KD12450.0 E en KD9450.0 E: Verbrande lintkabel

Oude uitvoering voor demontage

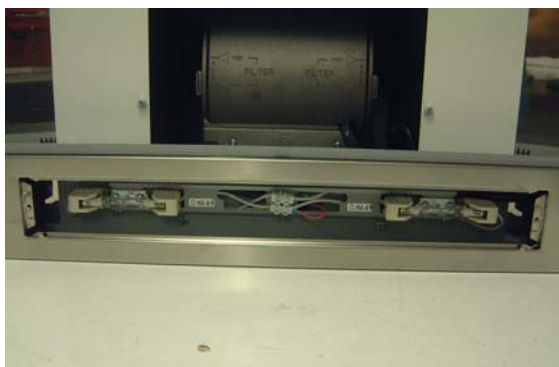
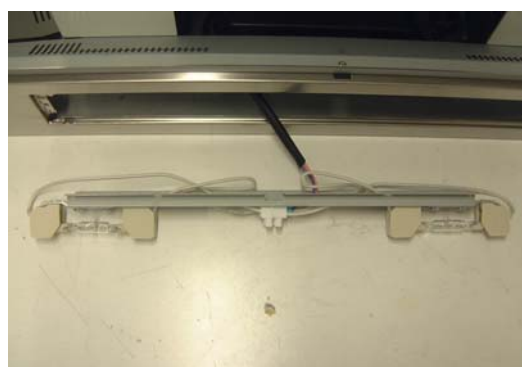
Wanneer bij de verlichting van de afzuigkappen continu ingeschakeld is, kan het gebeuren dat door de warmteafgifte van de 60W/240V halogeenlampen de lintkabel (RD-nr. 56 54 77) tussen elektronica en schakelaareenheid verbrandt, waardoor er willekeurige besturingsproblemen ontstaan.

Oude uitvoering na demontage

Bij dergelijke problemen kan onder het RD-nr. 53 19 06 een reparatieset worden besteld. In deze set werden de 60W/240V halogeenlampen vervangen door 40W/240V halogeenlampen met fitting.

Om de nieuwe fitting te monteren moet eerst het lampglas worden verwijderd. Daarna verwijdert u de schroeven van de fitting en onderbreekt u de elektrische verbinding.

Oude uitvoering 240V/50Hz/60W

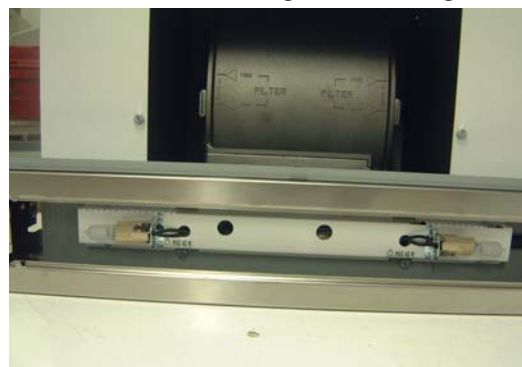
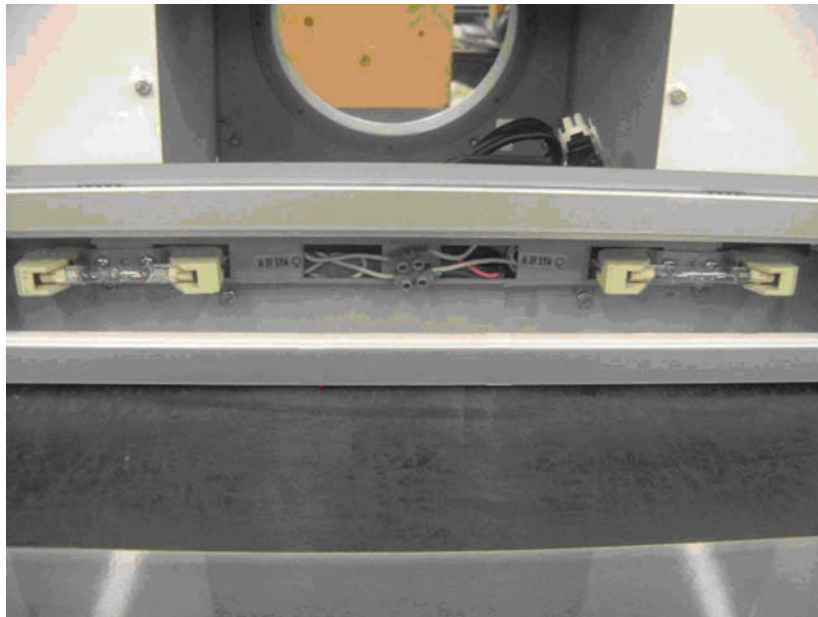
Nieuwe uitvoering 240V/50Hz/40W
